Säbyholm -Upplands Bro kommun

PM Dagvatten

Komplettering enligt länsstyrelsens yttrande

Uppdragsnummer	4254-2201S
Titel	Säbyholm
Dokumentbeteckning	PM Dagvatten
Dokumentdatum	2022-04-19
Rev datum	
Revidering	
Handläggare	Annika Lundkvist
Granskad av	
Uppdragsansvarig	Annika Lundkvist

Figur 2. Markerat område redovisar den yta som avrinner mot lågpunkten vid skoltomten. ingen tillkommande bebyggelse har föreslagits inom detta område.

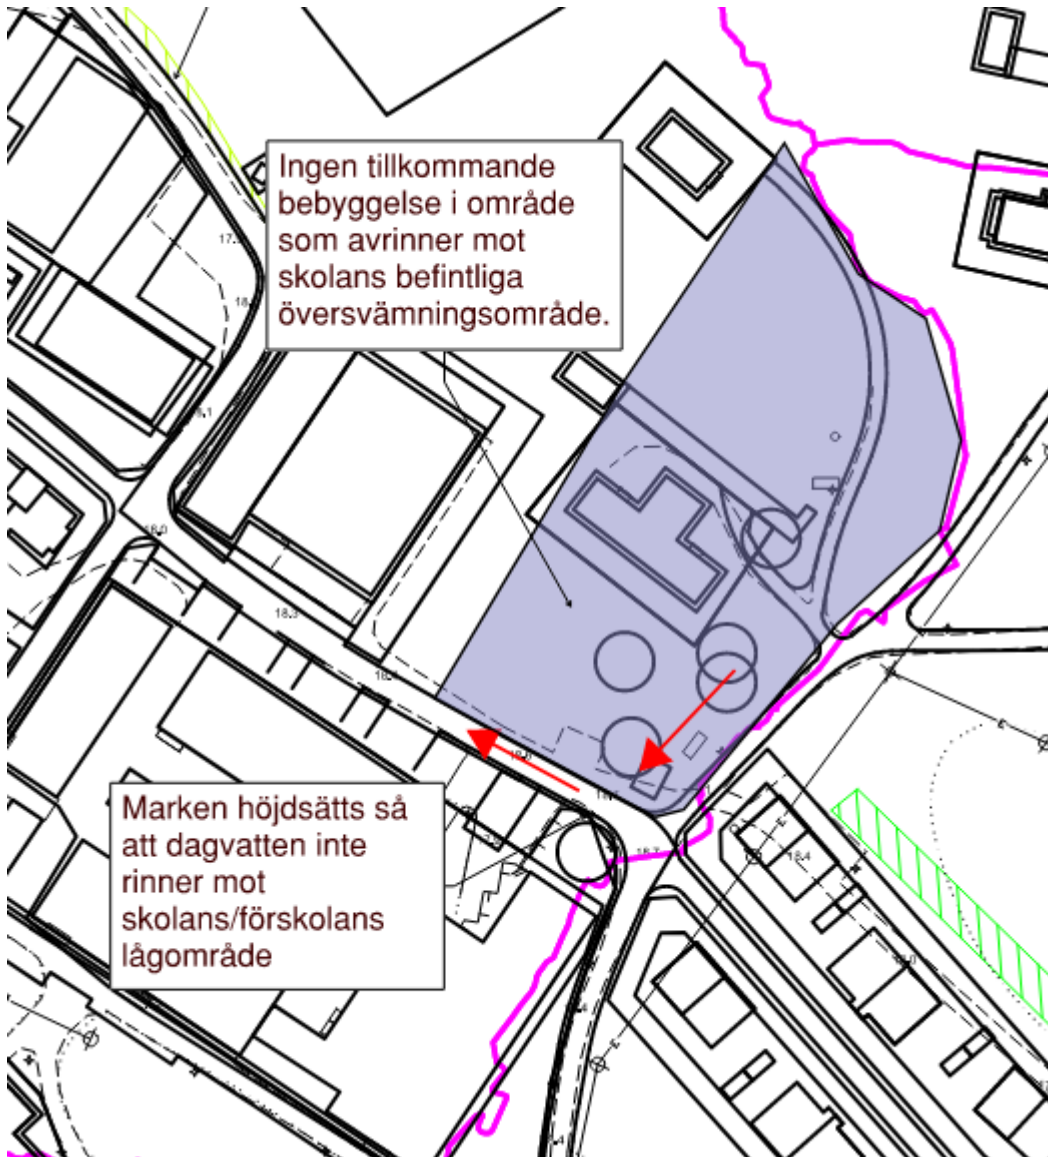
”Länsstyrelsen noterar att det finns risk för vattenansamlingar inom Säbyholm 5:37 där detaljplanen medger förskola. Kommunen behöver säkerställa att det efter genomförandet inte finns risk för översvämning så att marken blir lämplig för förskoleändamål.”

Ingen tillkommande bebyggelse planeras i det delavrinningsområde som avrinner till lågpunkten vid skolområdet. För att förhindra att dagvatten rinner in mot lågpunkten bör höjdsättningen av gatan norr om skolområdet ses över så att dagvattnet leds förbi skolområdet längs med gatan.

Figur 3. Föreslagen dagvattenhantering inom avrinningsområde 1 (ARO1). LOD sker inom varje tomt. Kompletterande makadamstråk eller öppna dikesstråk föreslås enligt grönmarkerade områden i figuren.

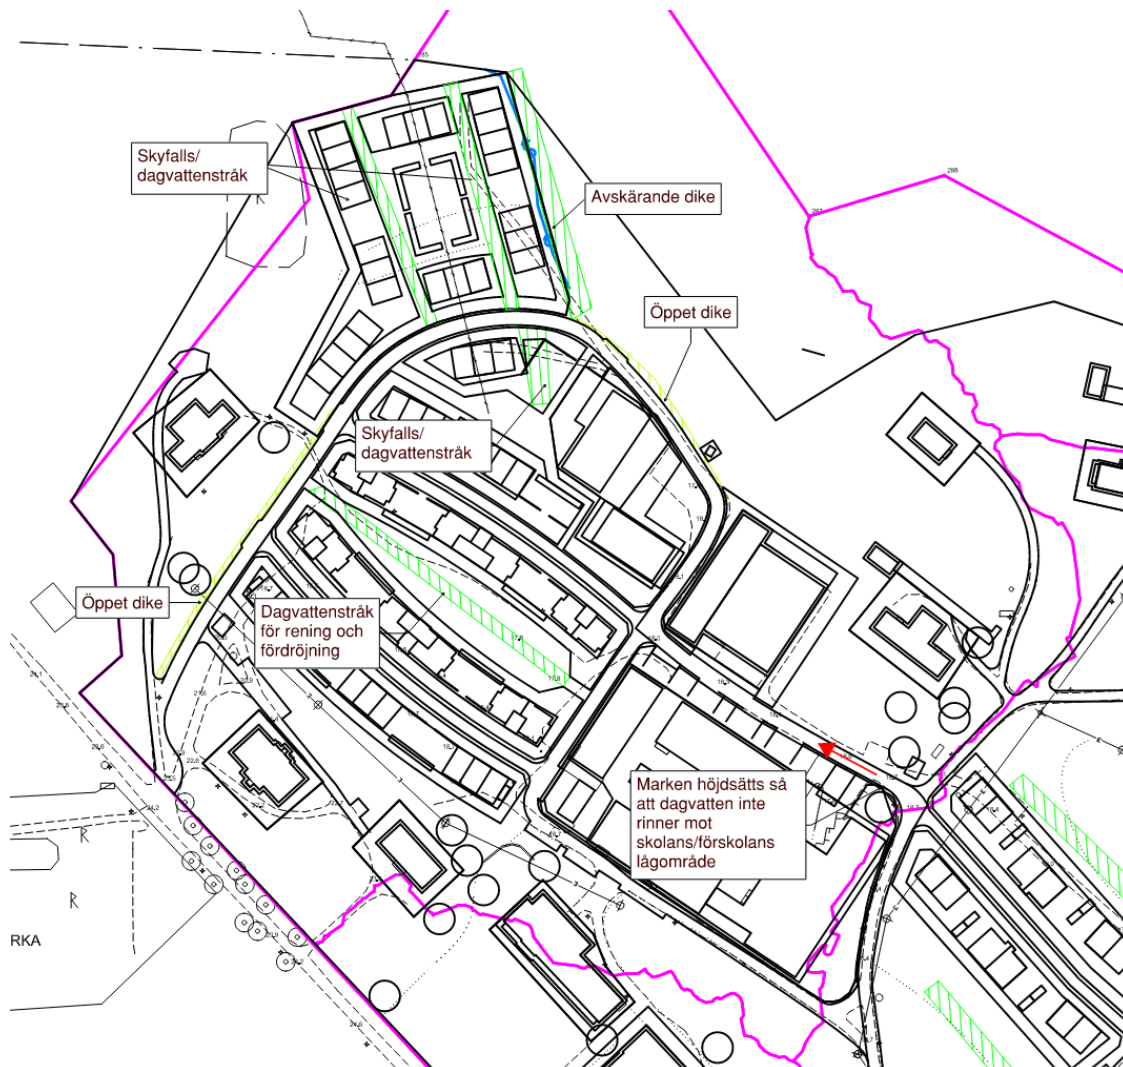
"Den översiktliga miljötekniska markundersökningen (Cowi 2015-11-24) visar på halter av DDT över Naturvårdsverkets riktvärden i planområdet. Risk finns att dessa föroreningar transporteras med dagvattnet till recipienten. För att hantera föroreningarna i dagvattnet föreslås svackdiken. Dessa renar dock i huvudsak partiklar och inte lösta föroreningar. Kommunen behöver därför anlägga dagvattenlösningar med mer långtgående rening än enbart sedimentation. Detta för att anpassa dagvattenhanteringen till de föroreningar som har hittats i marken och efter tillkommande bebyggelse. Förutom att beskrivas i planbeskrivningen, behöver anläggningarna om möjligt också regleras i plankartan."

”Dagvattenutredningen (Cowi, 2019-06-18) utgår från befintlig markanvändning och höjdsättning gällande översvämningrisker. Området består idag till stora delar av grönytor. En ökad bebyggelse och hårdgörande av mark innebär mindre infiltrationsmöjlighet i marken. Av planbeskrivningen framgår att kommunen avser anlägga svackdiken längs med vägar för att reducera flöden till befintliga nivåer eller lägre. Dagvattenutredningen visar dock att det krävs mer anpassningar i området i form av höjdsättning, en vägtrumma för att leda bort vatten samt avskärande lågstråk. Kommunen behöver visa effekten av åtgärderna och reglera åtgärderna i plankartan.”

Föreslagen dagvatten hantering sker i likhet med förslaget i dagvattenutredningen från Cowi. I figur 3 och 4 redovisas föreslagna lösningar med förtydligande kompletteringar av platser där en mer sammanhåller dagvattenhanteringen föreslås ske. Förutom det ska dagvattenhanteringen inne på fastigheterna ske i direkt närhet till hårdgjorda ytor.

Område med förorenad mark skiftas ur. Inom markerat område för förorenad mark ska dagvatten inte infiltreras. Särskilda tätningsåtgärder ska ske för ledningsdragning genom förorenad mark.
